改善箇所説明図

改善内容

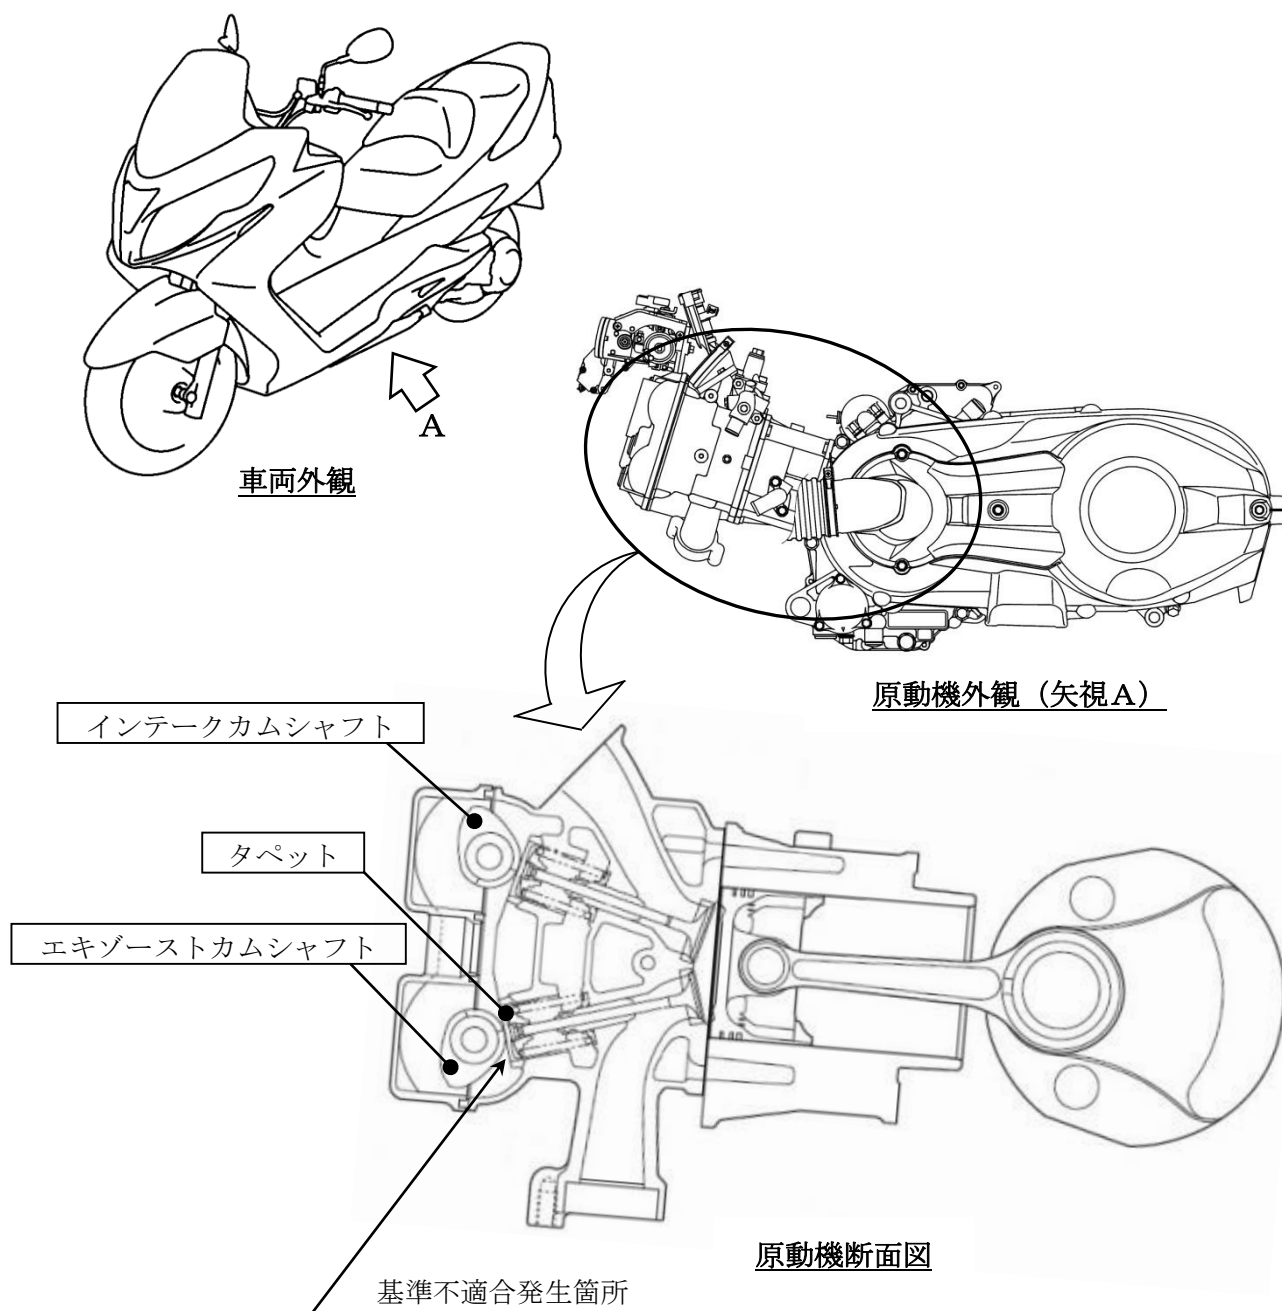
原動機において、タペットの熱処理及びシリンダヘッドの組付工程が不適切なものがある。そのため、タペットとカムシャフトの間に異物が混入すると、タペットが異常摩耗して異音が発生し、そのままの状態で使用を続けると、最悪の場合、走行中にエンジンが停止するおそれがある。

全車両、タペットクリアランスを点検し、クリアランスが規定値を超えているものは、タペット及びカムシャフトを対策品に交換する。

注： は点検結果により交換する部品を示す。

識別：左側フロントパネルボックス内、車台番号打刻位置付近もしくは、シートレール部に白色のシールを貼付する。
